Projet photovoltaïque de Badaroux

Note explicative

Permis de construire n°048 013 23 A0003

Note explicative – Modifications du projet de centrale photovoltaïque de Badaroux par rapport au permis initialement déposé

Emprise du nouveau design sur les bassins-versants

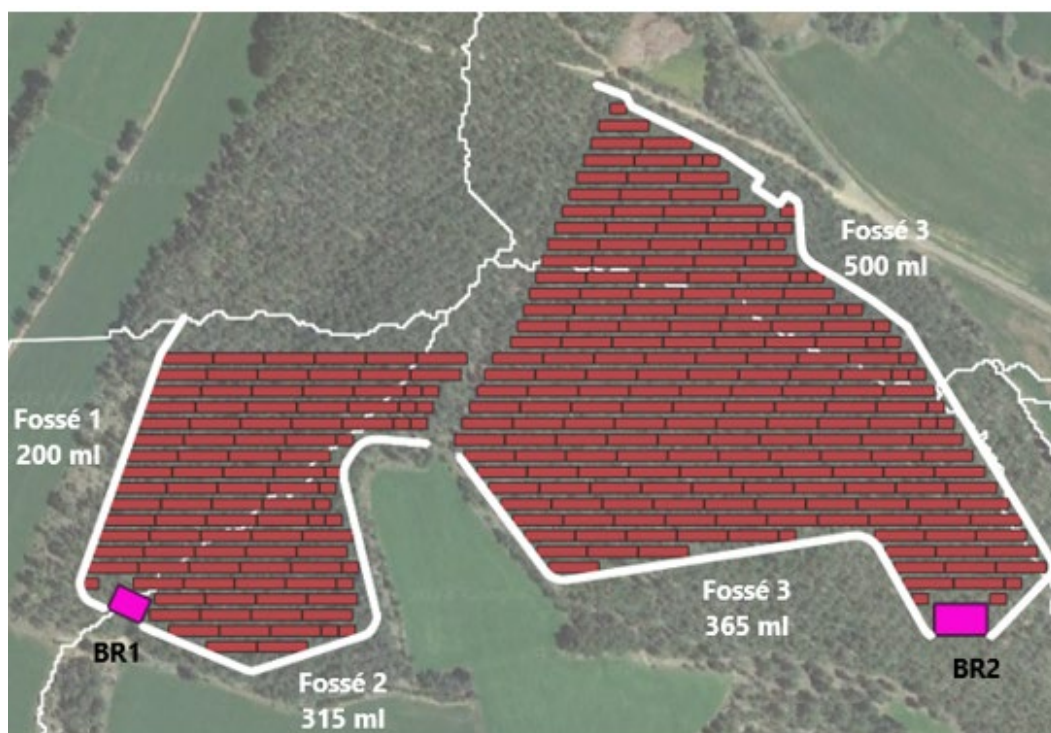
La réduction de surface induit une **diminution du linéaire de clôture** (1 835 mètres linéaires contre 1 884 précédemment) ainsi que la nécessité **d'un nombre de locaux techniques moindre**, avec la suppression d'un poste de transformation. Une révision de l'étude hydraulique a été réalisée afin d'adapter les aménagements hydrauliques et leurs dimensions.

Cette mise à jour montre que le projet impacte dorénavant **quatre bassins-versants, contre cinq auparavant**, avec l'évitement du bassin-versant au nord-ouest, et une réduction de l'emprise sur le bassin-versant au nord-est.

Les aménagements prévus, c'est-à-dire les fossés de collecte et les bassins de rétention ont donc été **redimensionnés** selon le nouveau design de la centrale et sont présentés ci-après.

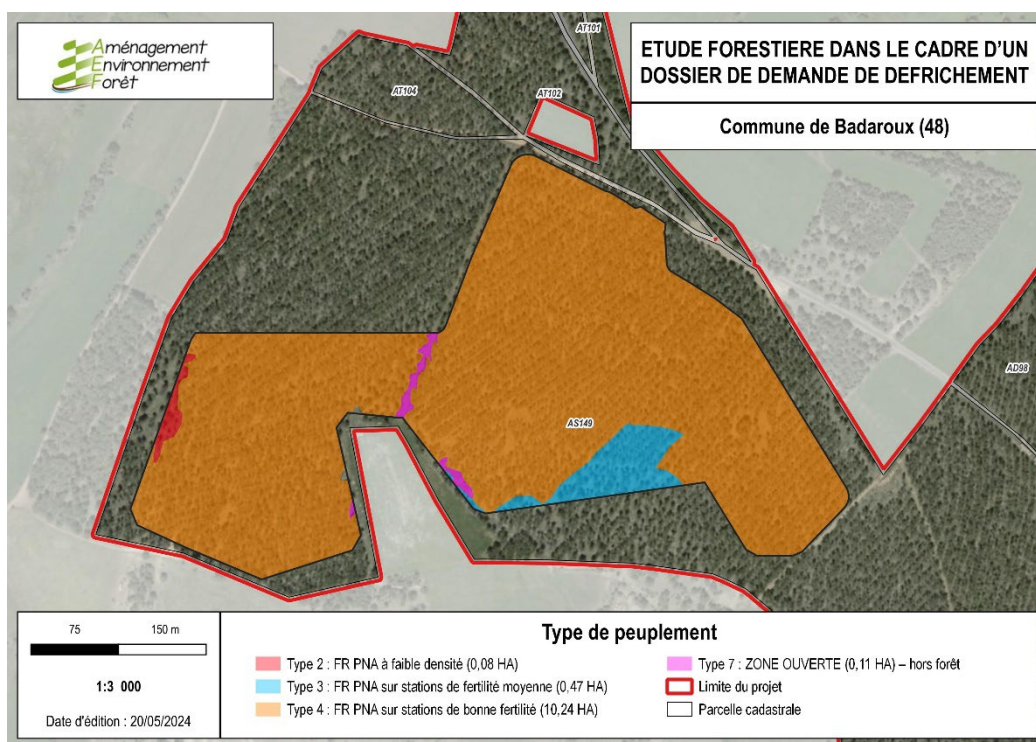
Concernant le milieu humain, dans la version initiale du projet, les incidences en phase travaux, exploitation et démantèlement étaient considérées comme allant de nulles à faibles, voire positives en matière de création d'emploi. Cela s'expliquait principalement par le choix d'un site suffisamment éloigné du centre-bourg de Badaroux, de manière à réduire les nuisances en phase travaux.

On peut considérer que la diminution de la surface du projet n'est pas suffisamment importante pour bouleverser les incidences déjà identifiées.

Parmi les changements les plus notables, on peut toutefois noter que la réduction de la surface du projet, entrainera un chantier moins important et donc une diminution des nuisances liées à celui-ci, lors de la phase travaux et démantèlement.
